工程指示 / 要求簡箋(E.I.)

工程指示編號：EI / 0083 / 19

工程編號：J - 837

工程名稱：觀塘裕民坊

現場安裝相

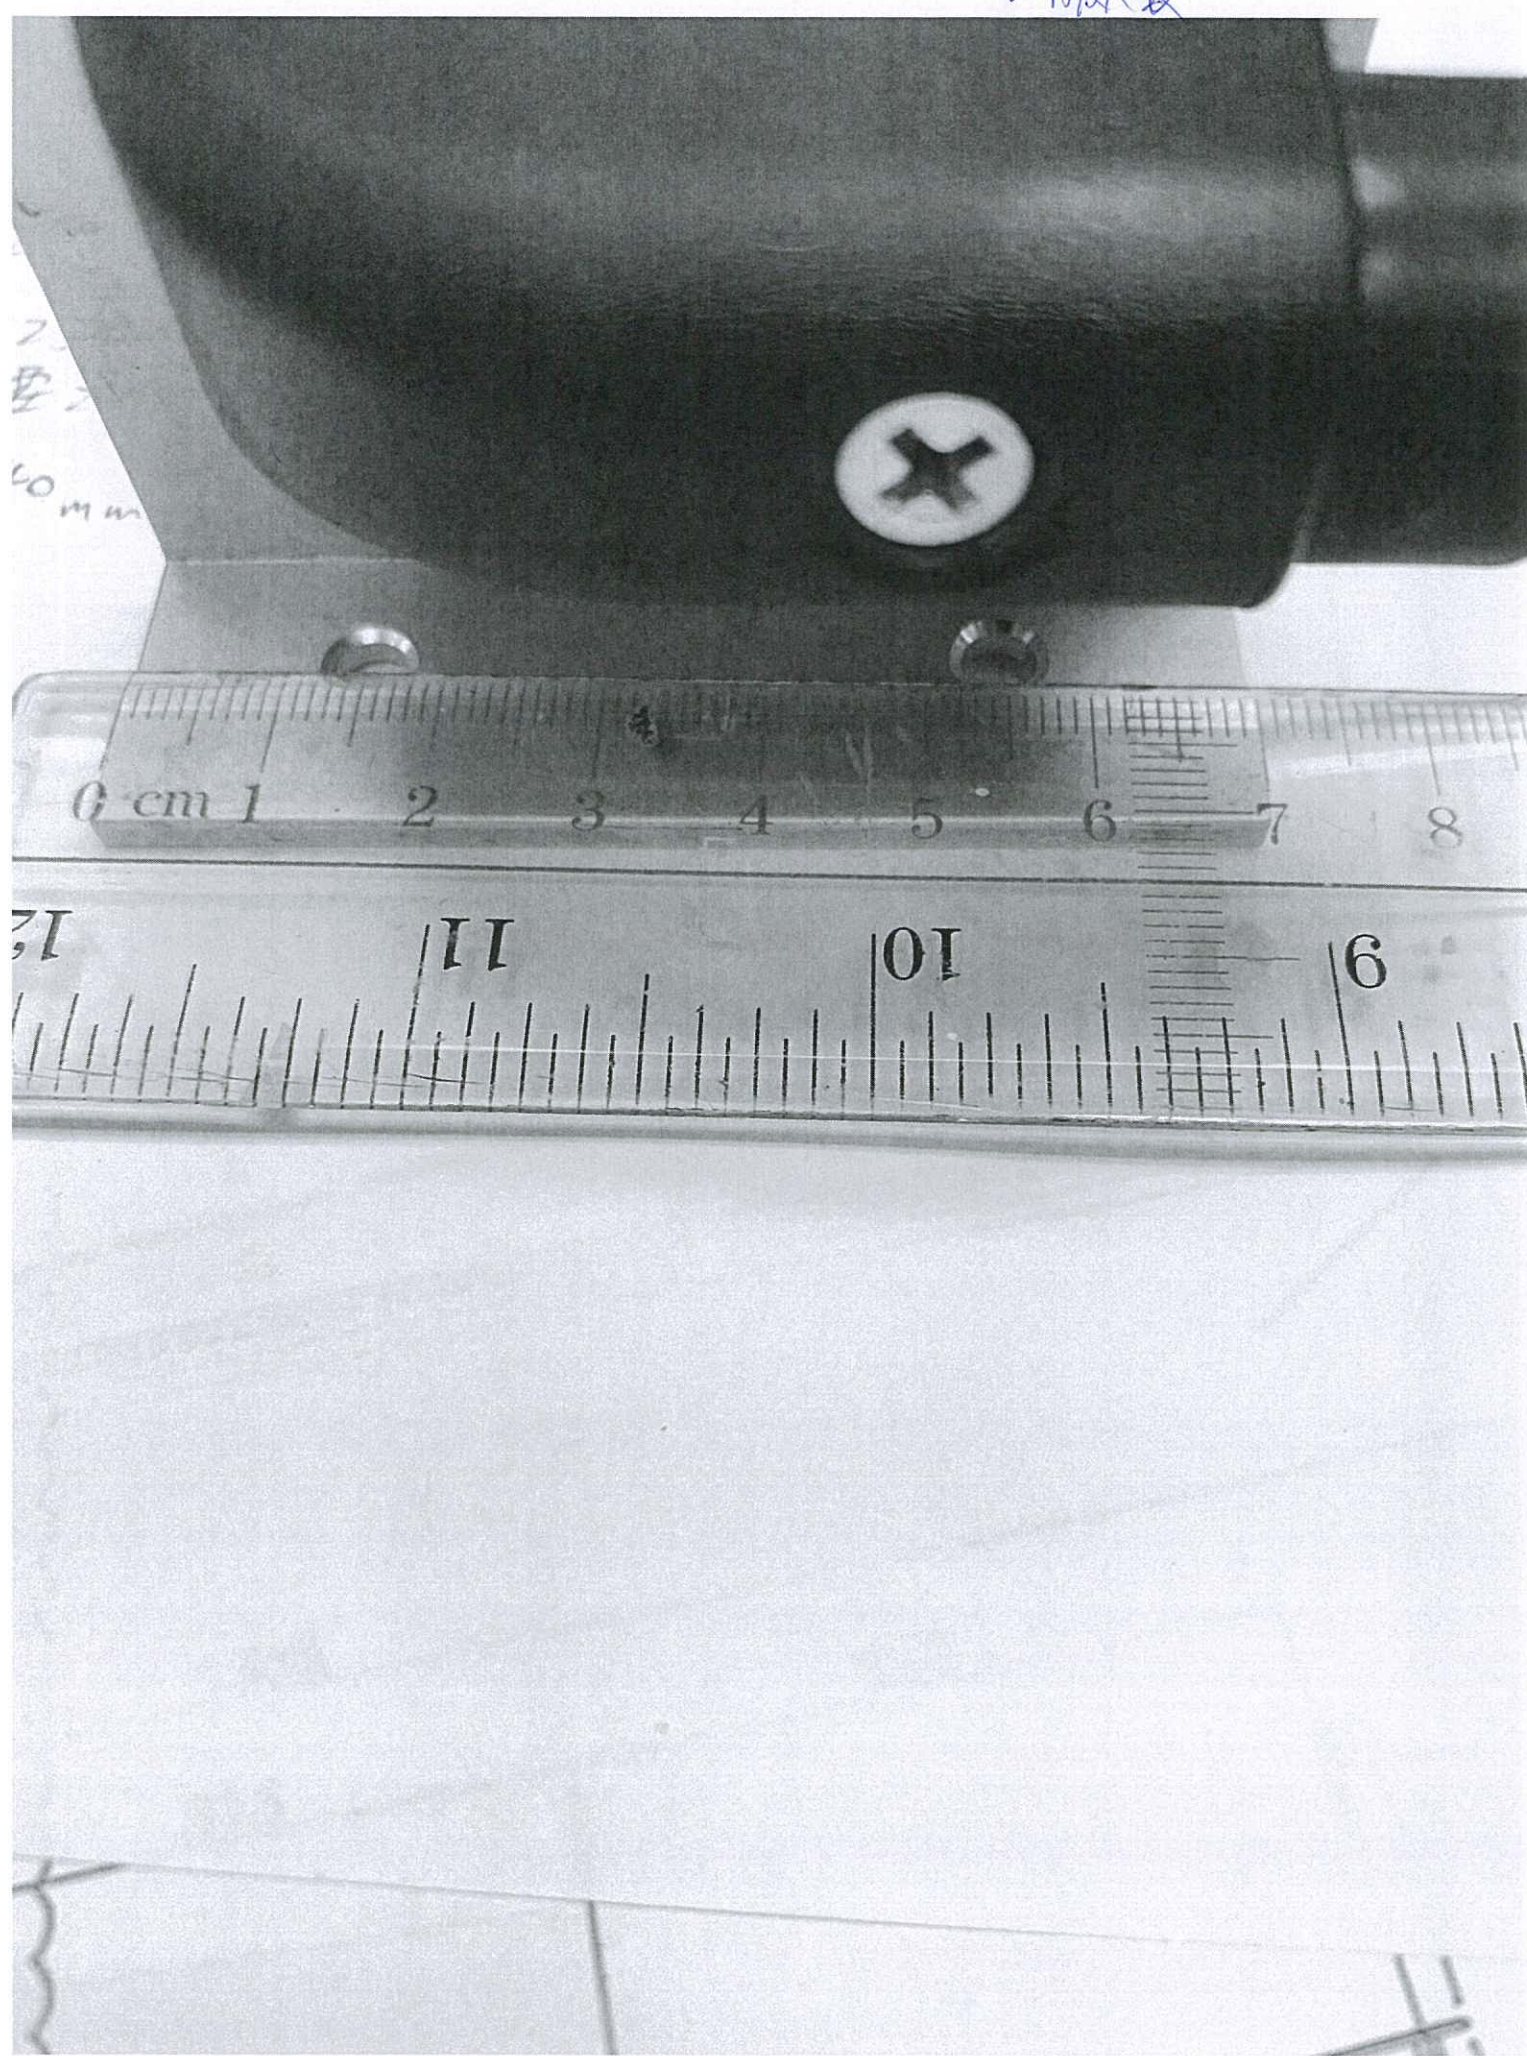
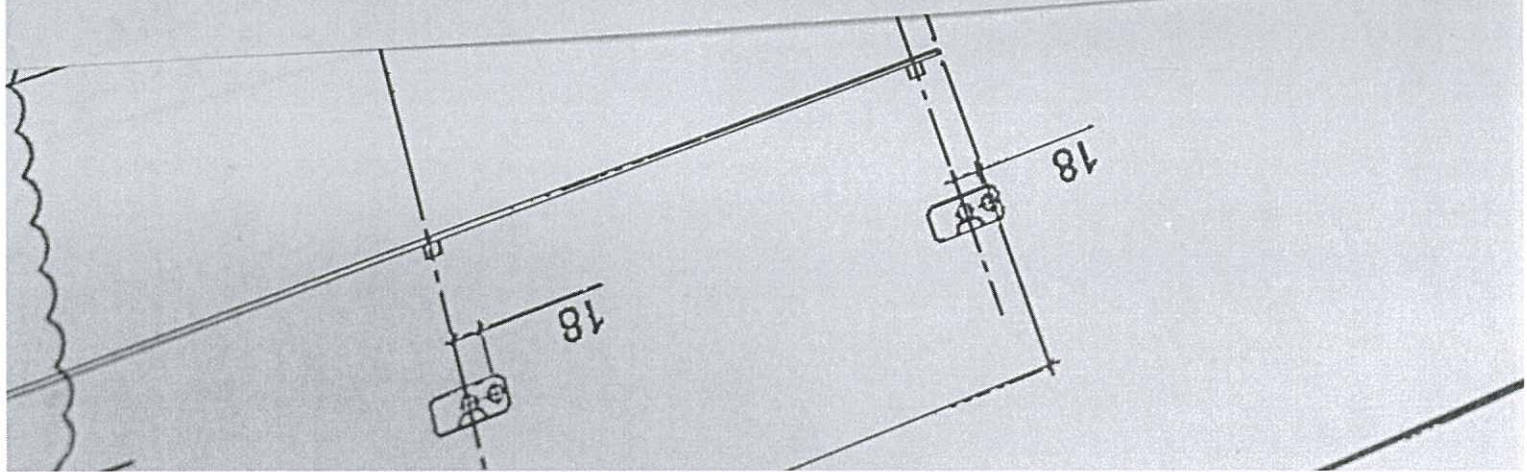
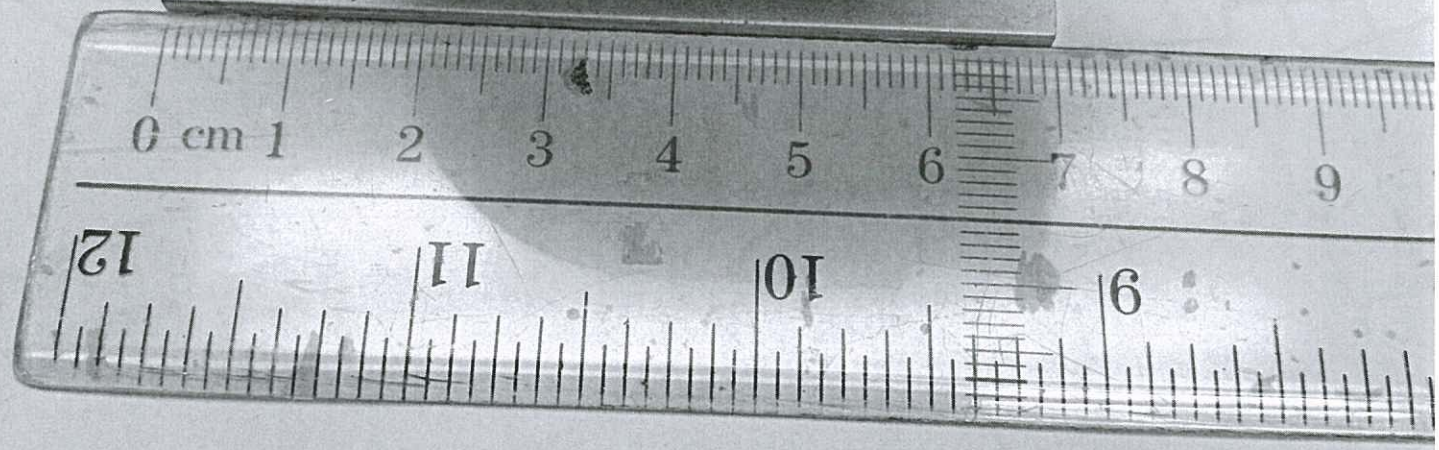
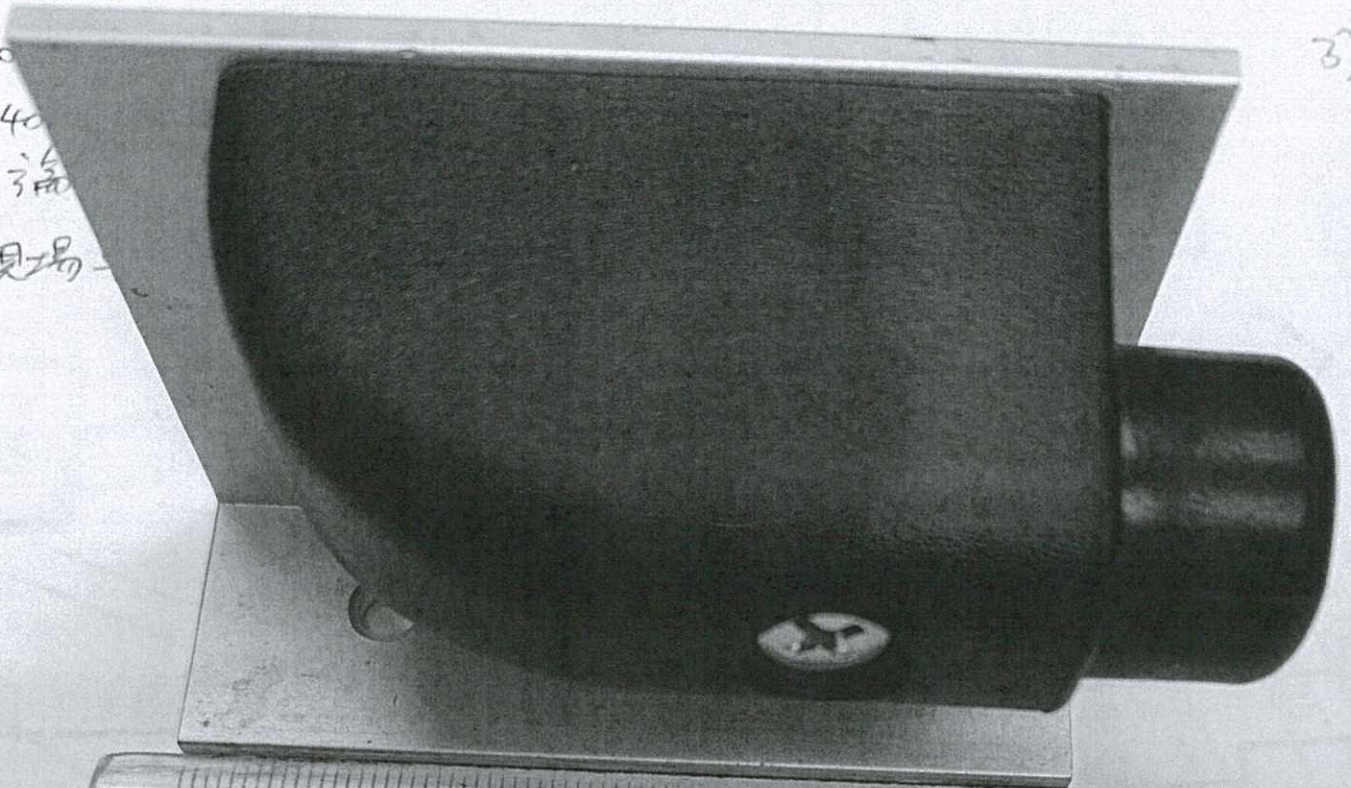
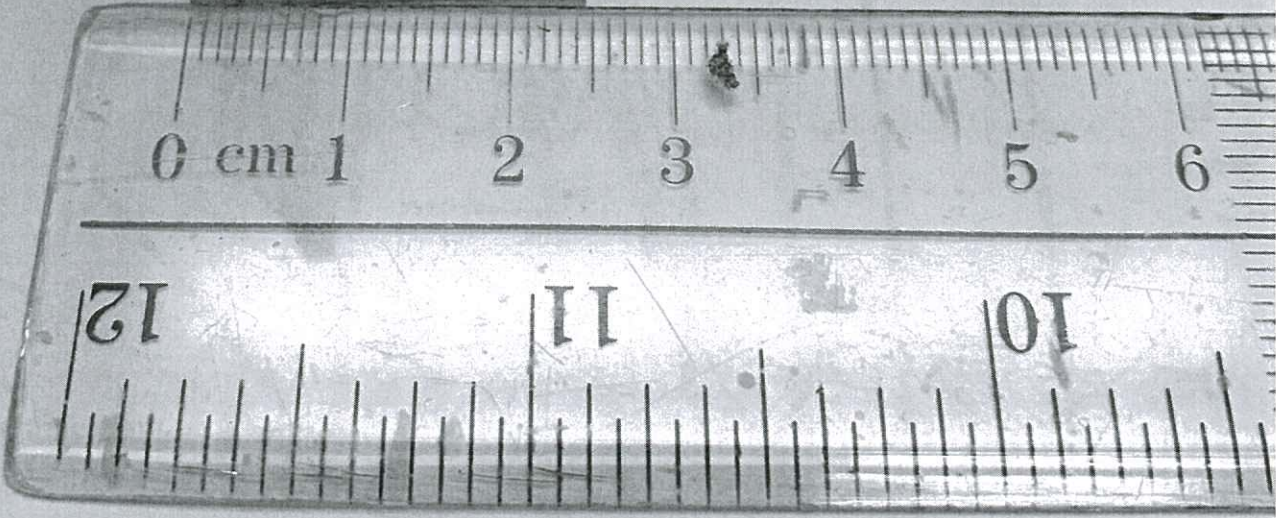
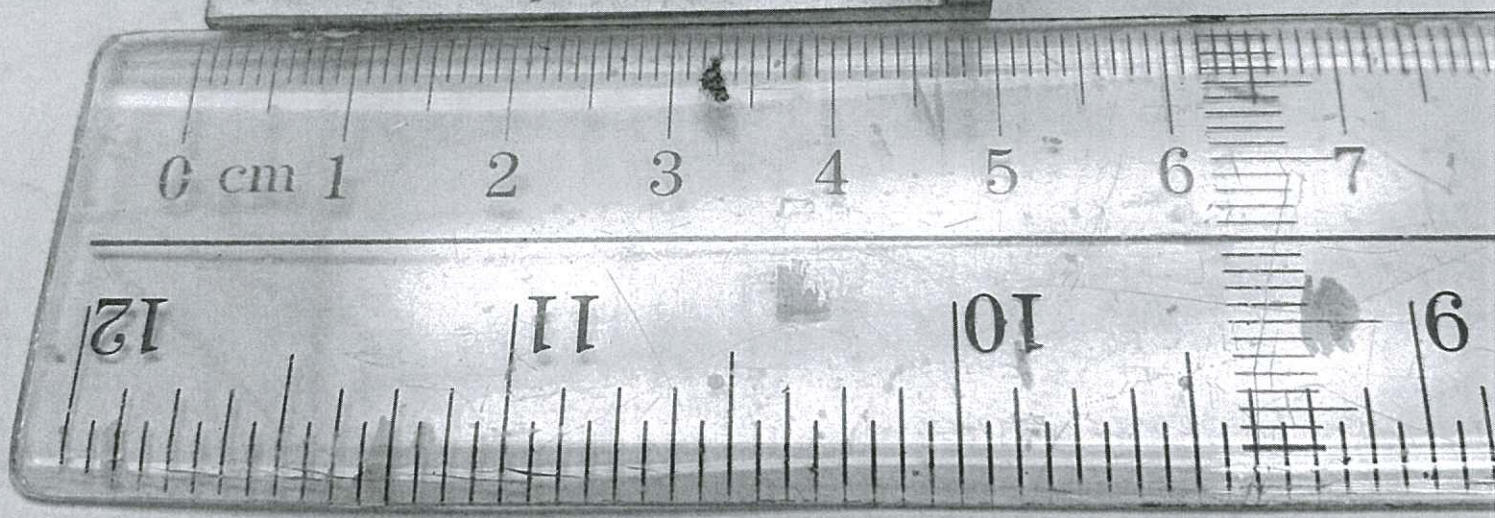
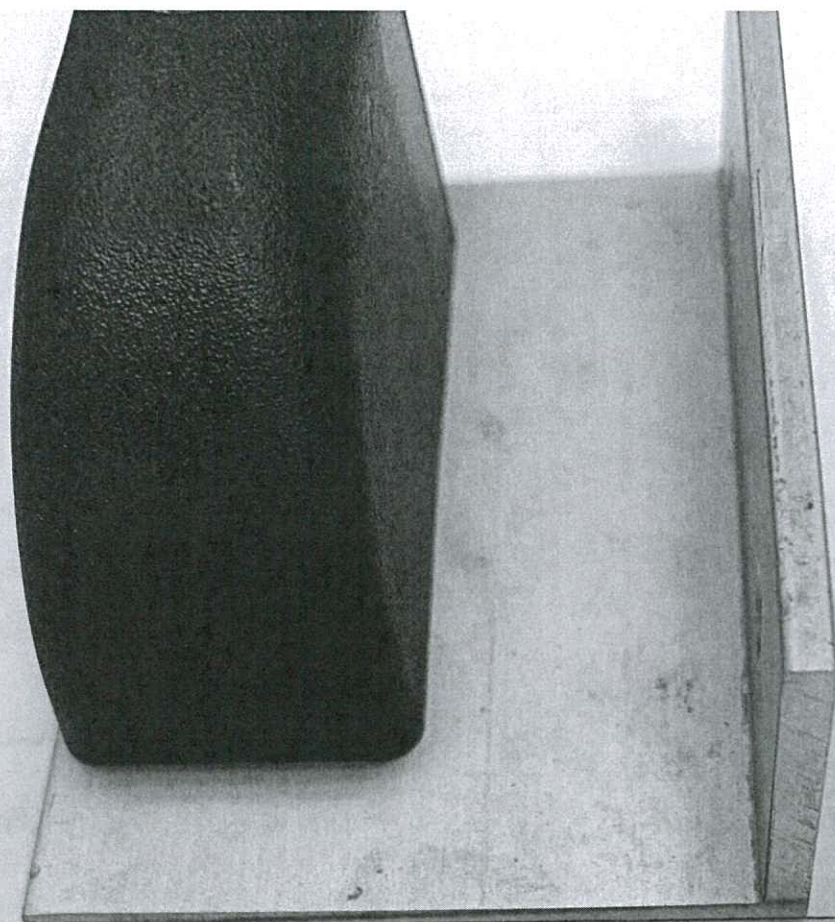
I 版: 1) 按 EI1232A，趟門玉需要剝扶手位及加防撞膠粒，需加訂防撞膠粒 (#49 增加數量)

2) 按現場實際安裝，防撞膠粒只安裝在底橫客易鬆脫，頂橫位置加多一粒

頂橫款: 廠加鋁角出貨，共 872 粒，附上現場安裝相作參考 (分左)

底橫款: 直接修在底橫上，共 872 粒
